Protokoll der Preisgerichtssitzung

Wettbewerb „Brainergy Hub“ in Jülich

Nichtoffener Wettbewerb gemäß RPW 2013

Termin: 04.10.2021; 10:00 Uhr

Modellphoto Anerkennung 1011

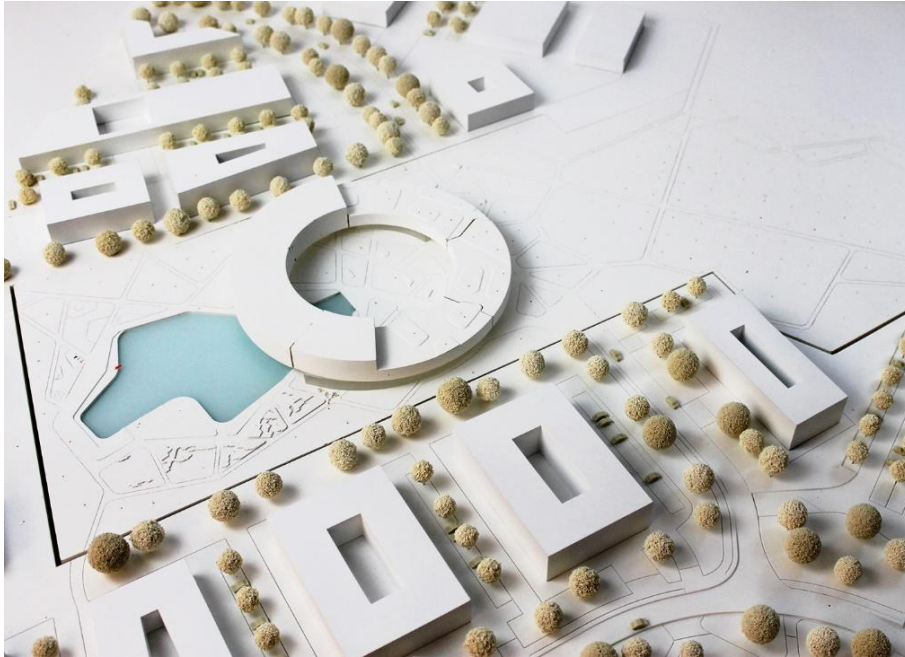
Den kompakten Baukörper des Hubs sehen die Verfasser als Dreh- und Angelpunkt des Brainergy Park Jülich und haben ihn, städtebaulich nachvollziehbar, aus dem orthogonalen System der zukünftigen Bebauung gedreht und selbstbewusst in der Mitte des Geländes verortet. Der Landschaftsraum umfließt das Haus. Die Drehung, der Maßstab und das feingliedrige Netz der Fassadenbegrünung geben dem Hub eine besondere Stellung. Der einfache Baukörper wirkt mit seiner transparent modernen Fassade einladend und führt die Besucher und Nutzer in das viergeschossige Hofgebäude.

Park und Neubau bilden eine attraktive Mitte des Brainergy Hubs. Der Neubau bildet den Dreh- und Angelpunkt für die Wegeverbindungen und den Park. Der naturnahe Park mit einer großen Wasserfläche im Norden und die südlich liegende Obstbaumwiese, die mit Gehölzen erweitert wird umspielt ruhig und selbstverständlich den Neubau. Es fehlt jedoch eine erkennbare Platzgestaltung um das Gebäude. Die vorgeschlagene Fassadenbegrünung als grüne Membran ist ein gelungener Beitrag zur Verbindung von Konstruktion und Gestaltung, die ohne besondere technische Mittel auskommt. Das Thema Regenwassermanagement wird leider nur gestreift.

Ein grüner, überdeckter Innenhof dient als Verbindungshalle mit um den Innenhof rotierend angeordneten Treppen und dem zentralen

Aufzug. Der Trennung des Hofes von den umliegenden Nutzungsbereichen durch die Glasfassade nimmt dem Hof jedoch etwas die Großzügigkeit und die verbindenden Kommunikationsmöglichkeit der Nutzungen im Erdgeschoss.

Alle Büroebenen werden über die vier Treppenhäuser unabhängig erschlossen und lassen eine separate Vermietbarkeit mit vielen Aufteilungsmöglichkeiten zu. Dort liegen die Kommunikationsbereiche im Hof, weitere Flächen der Skelettkonstruktion lassen sich zwischen den Kernen frei gestalten. Für die Nutzer bieten die umlaufenden Fluchtbalkone eine zusätzliche Aufenthaltsqualität im Freien. Er wird negativ bewertet, dass keine Lagerflächen im Erdgeschoss vorgesehen sind und insgesamt zu wenig Funktionalräume nachgewiesen werden. Die kann nur teilweise durch ein Überangebot an Nutzflächen in den Arbeitsbereichen ausgeglichen werden. Das hohe Flächenangebot wird durch zusätzliche Flächen erklärbar.

Die vorgeschlagene Holzhybridkonstruktion mit Holz-Betonverbunddecken und Recyclingbeton stellen eine der Aufgabe angemessene und nachhaltige Grundkonstruktion dar. Die Fassadenbegrünung unterstützt zusammen mit den Balkonen den Sonnenschutz der geschosshohen Verglasung. Das Holztragwerk des Daches über dem Hof ist durch einen transluzenten Abschluss mit steuerbaren ETFE-Kissen angedacht, was aber zu einer Schallbelastung bei Regen führen kann.

Die Kombination von Hohlraumboden und Fußbodenheizung ist für diesen Gebäudetyp ungewöhnlich und entspricht in Kombination mit den Deckensegeln nicht unbedingt der angestrebten technikarmen Bauweise. Hier wäre die Kombination einer Heiz- und Kühlfläche einfacher und wirtschaftlicher. Es ist auch unklar, wie eine maschinelle Grundlüftung mit einer zusätzlichen Lüftung über das Atrium umgesetzt werden soll und, wie die notwendige Nachströmung der Zuluft zugfrei umgesetzt werden kann.

Die Kennzahlen liegen im Bereich der Nutzfläche, BGF und BRI über dem Durchschnitt, was zusammen mit dem A/V Verhältnis durchschnittliche wirtschaftliche Erstellung erwarten lässt. Die ganzflächige Verglasung führt zu einem erhöhten Unterhaltungsaufwand.

Insgesamt ein guter Beitrag zur gestellten Aufgabe, klar, offen und selbstbewusst platziert, der formal jedoch eher einem vielfach bekannten Typus entspricht.
